基準不適合箇所

改善措置

(2) シートベルト警告灯

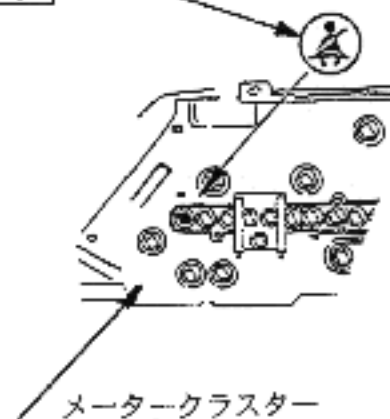
シートベルトの警告灯が運転者のシートベルト装着・非装着に関係なく原動機始動後、一定時間で消灯するため警告灯の機能を有しない。

シートベルト警告装置の配線を変更し警告灯を交換するか、またはシフトレバー横に追加する。（*1または*2）

運転席シートベルトのバックル及び警告灯を改善品と交換しシートベルト警告装置の配線を変更する。
